**DCC-2018- 82      ADOZIONE DI AGGIORNAMENTO AL PUC, AI SENSI DELL'ART. 43 DELLA L.R. N. 36/1997 E S.M.I., PER L' ADEGUAMENTO DEL LIMITE DI PONENTE DEL DISTRETTO N. 20 "FIERA -KENNEDY" - MUNICIPIO MEDIO LEVANTE.**

ADOZIONE DI AGGIORNAMENTO AL PUC, AI SENSI DELL'ART. 43 DELLA L.R. N. 36/1997 E S.M.I., PER L' ADEGUAMENTO DEL LIMITE DI PONENTE DEL DISTRETTO N. 20 "FIERA –KENNEDY" – MUNICIPIO MEDIO LEVANTE.

## Aggiornamento del Distretto di Trasformazione n. 20 "Fiera Kennedy"

Relazione Urbanistica

Stralcio P.U.C. modificato - Assetto Urbanistico

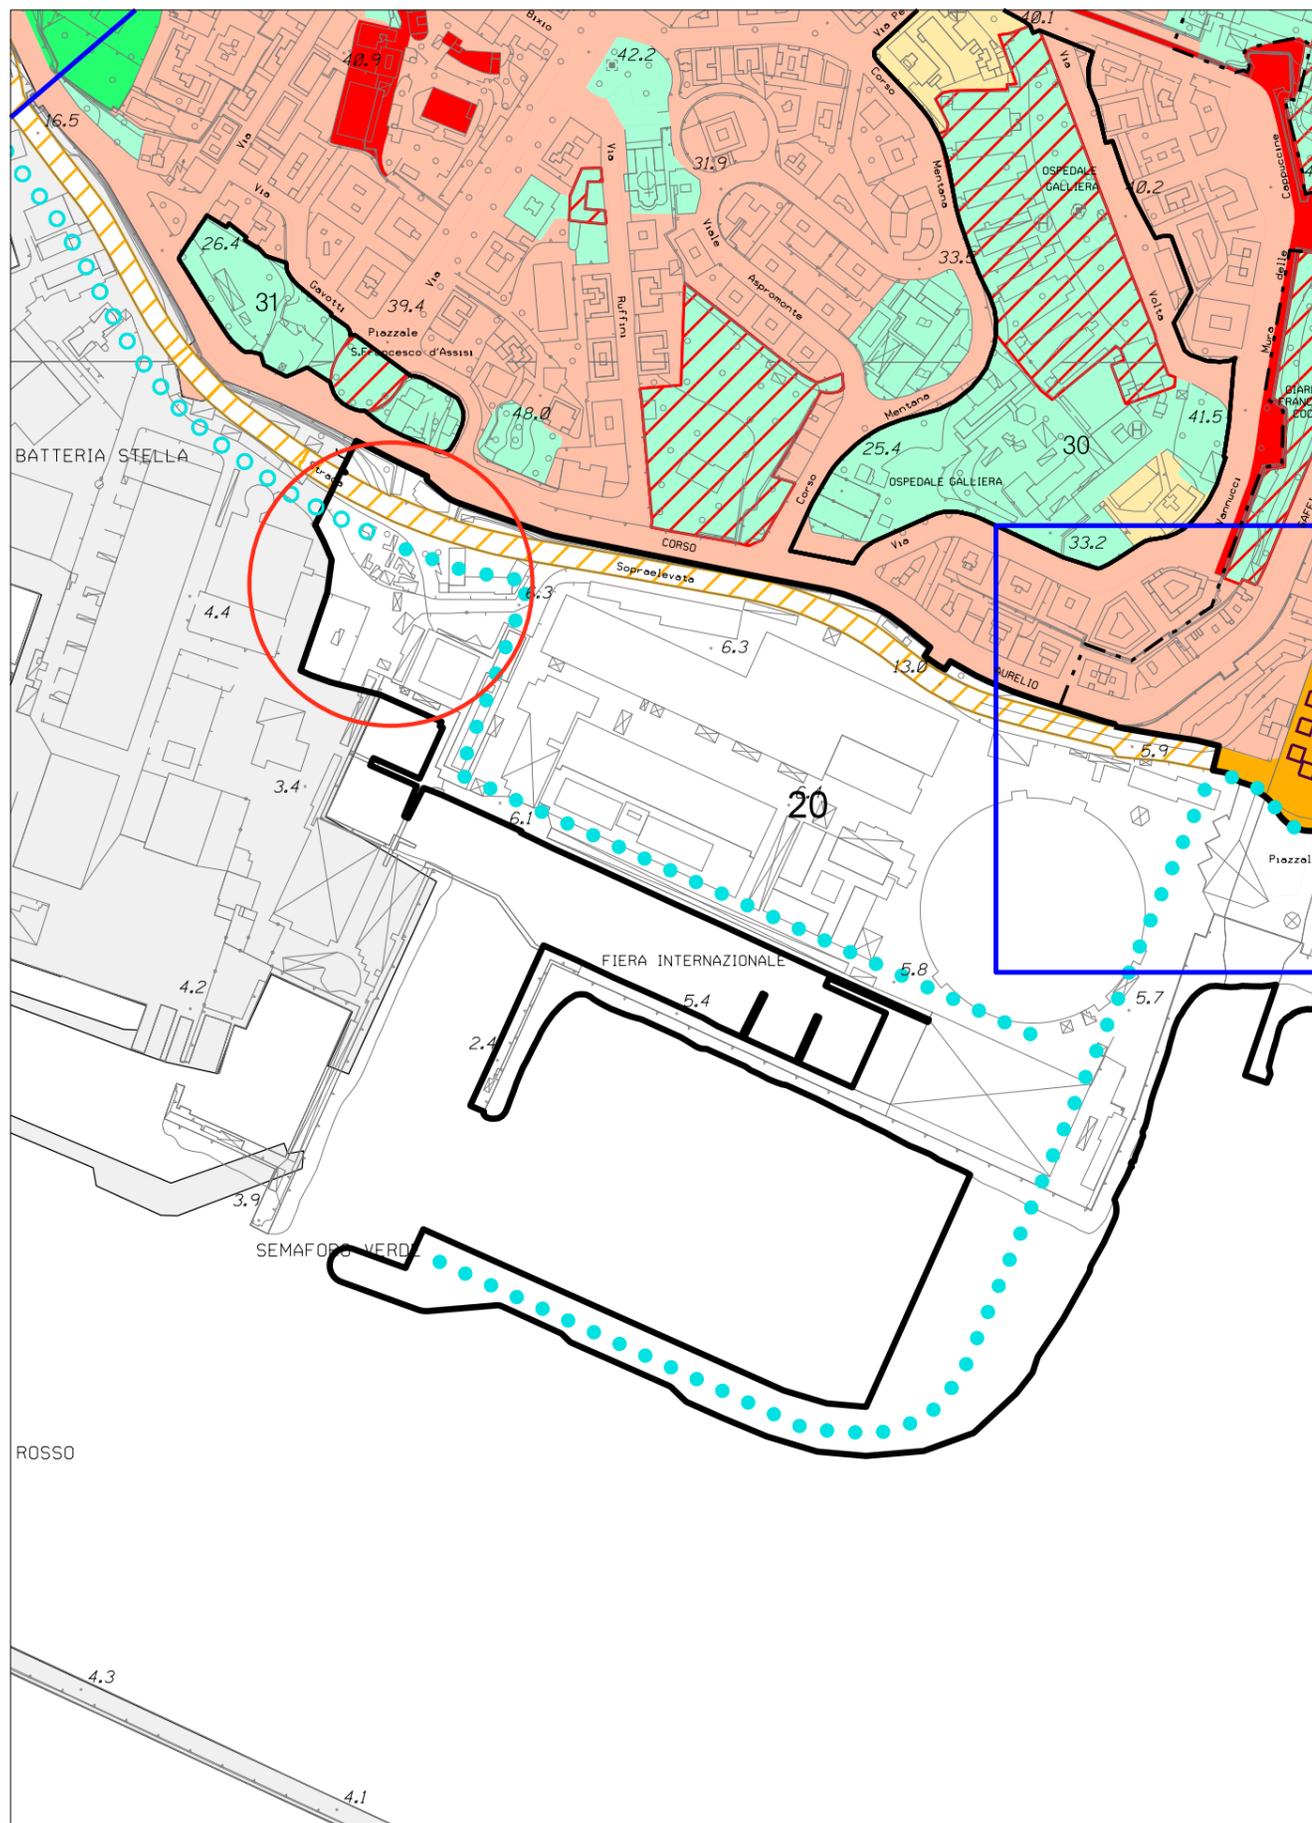
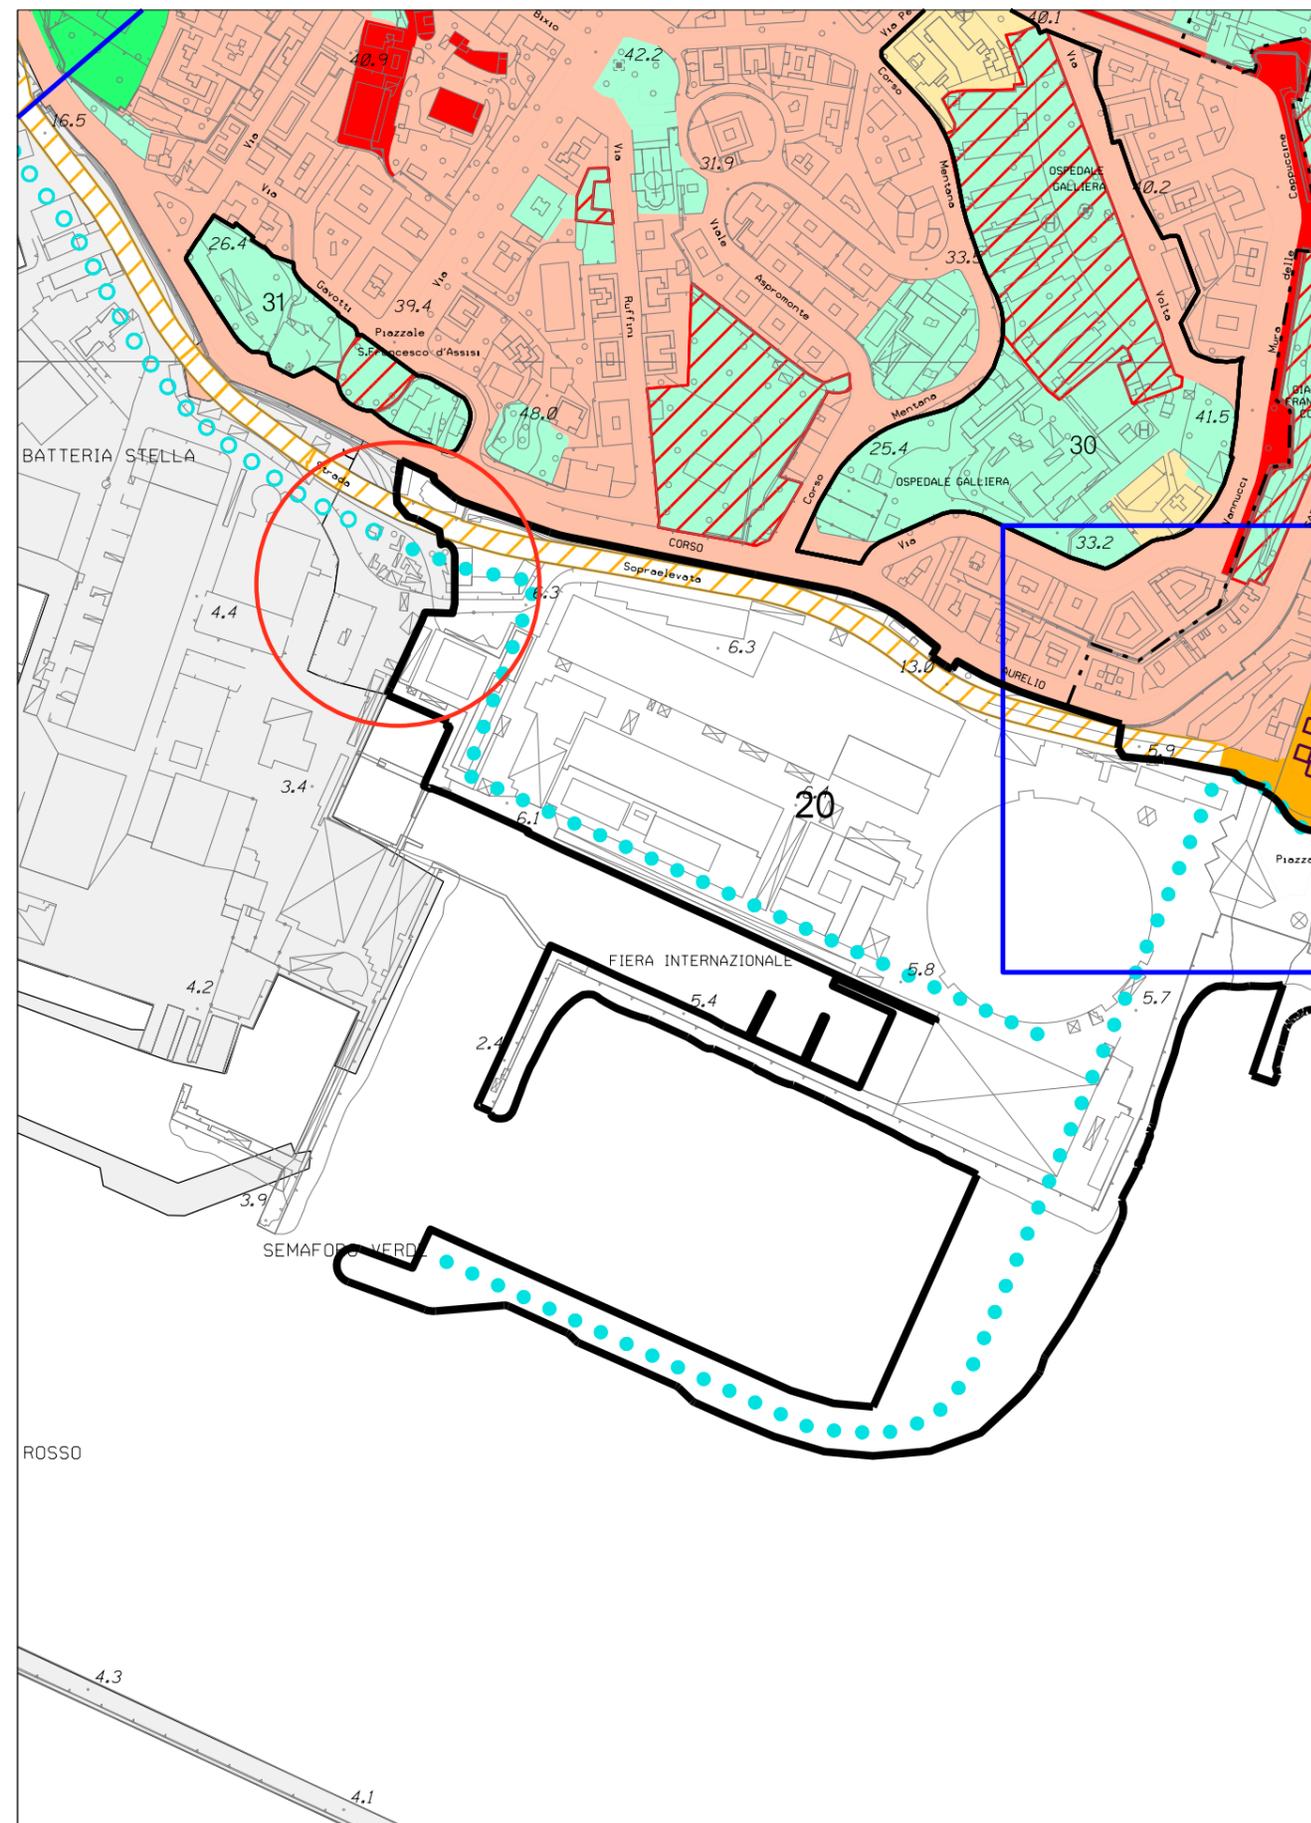
2) Assetto Urbanistico – Livello 3 di Municipio: tavola 43;

2) **Assetto Urbanistico – livello 3 di Municipio: tavola 43;**

Stralcio P.U.C. modificato - Sistema dei Servizi Pubblici (SIS-S)

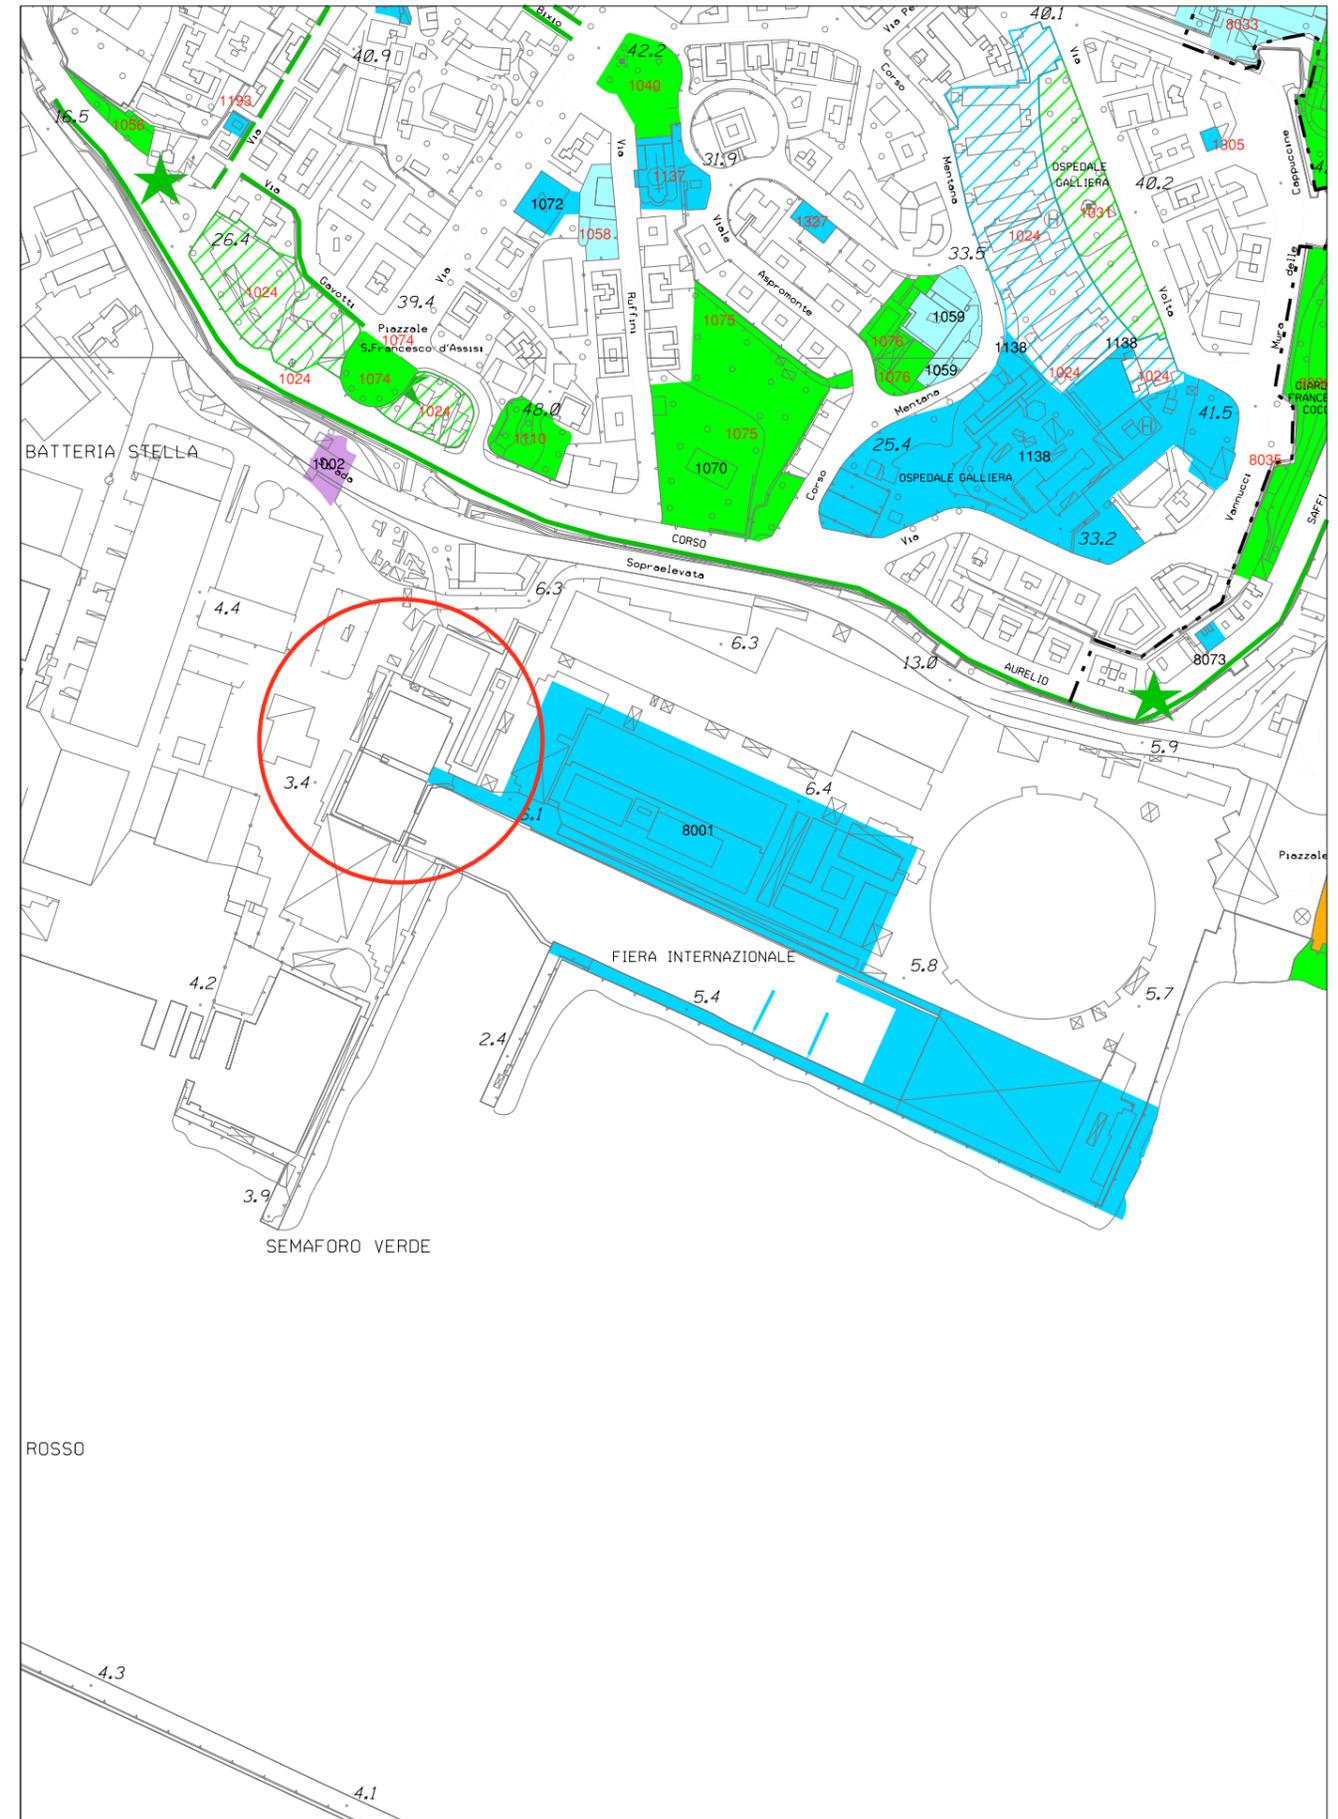
PUC (tavola n. 43) erano inseriti due piccoli moli di circa 294 mq, non in disponibilità del Comune, e conteggiati erroneamente nel Bilancio Elenchi come servizi di interesse comune esistente – T (Territoriale) con sigla BMT (musei – biblioteche – spazi espositivi di interesse territoriale).

3) **Sistema dei Servizi Pubblici: tavola 43;**

scala 1:25.000  
**SISTEMA INFRASTRUTTURALE E INSEDIATIVO (tavola a corredo)**  
 (AGGIORNAMENTO OTTOBRE 2018)

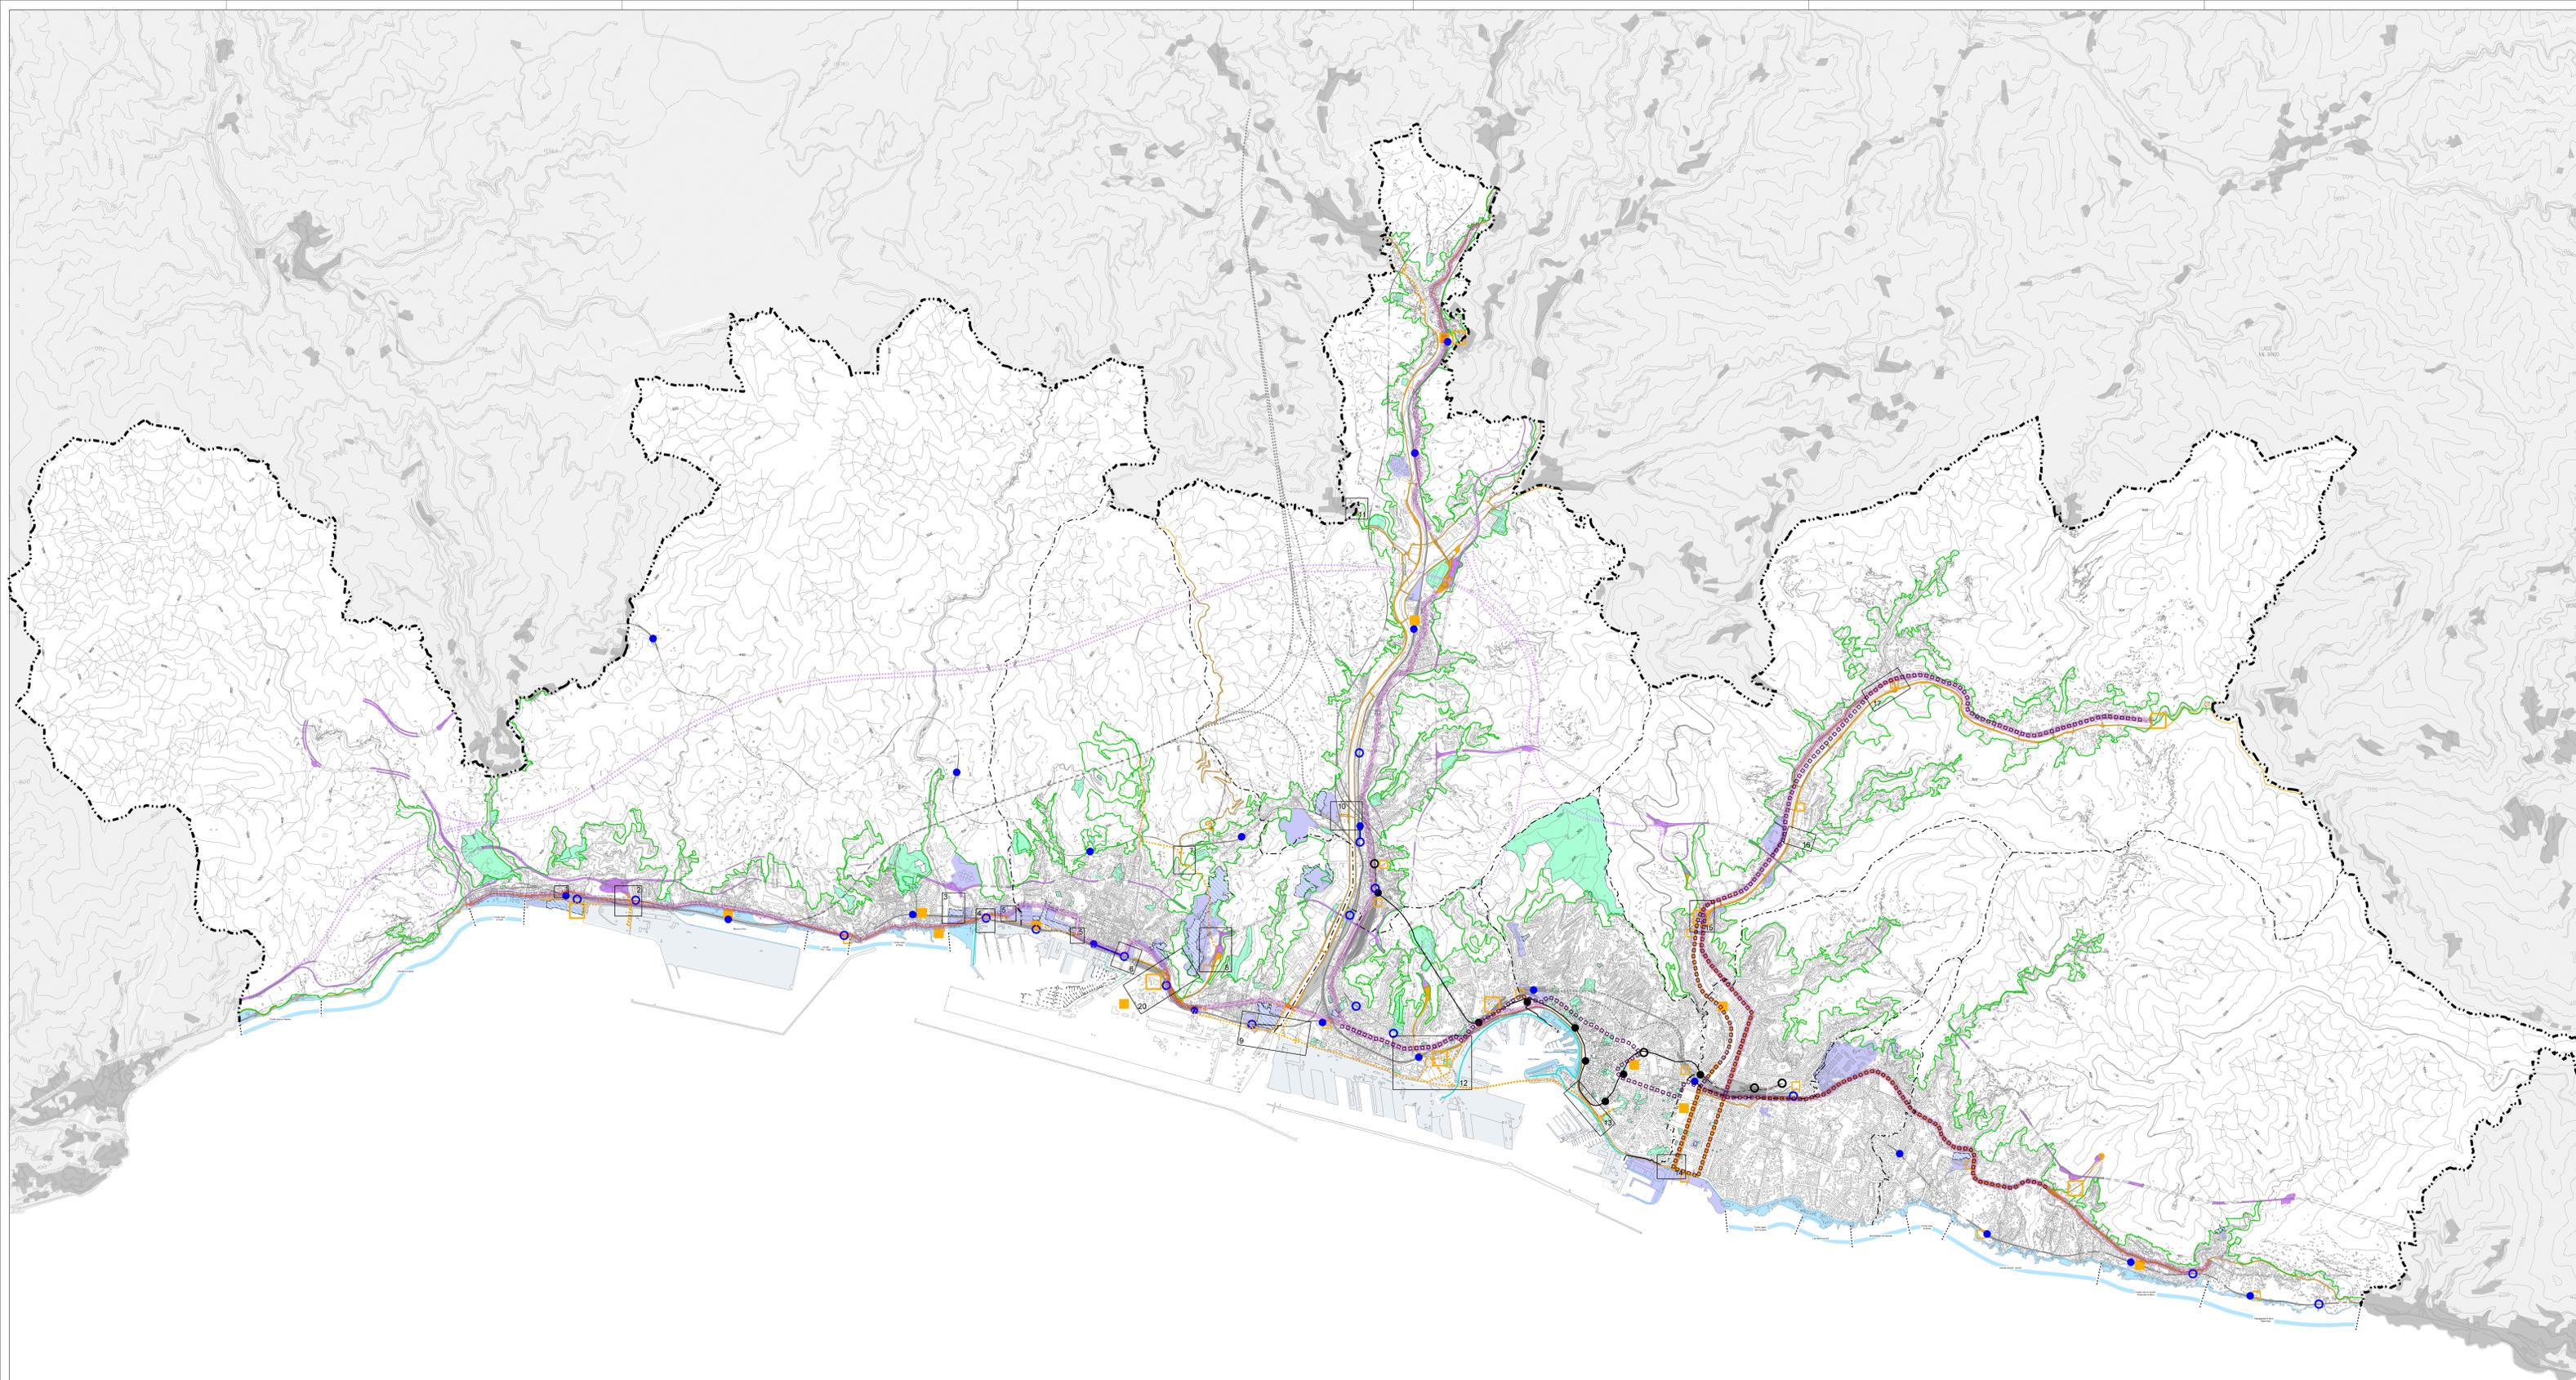
5) **LIVELLO 2: tavola 04 SISTEMA INFRASTRUTTURALE E INSEDIATIVO (tavola a corredo).**
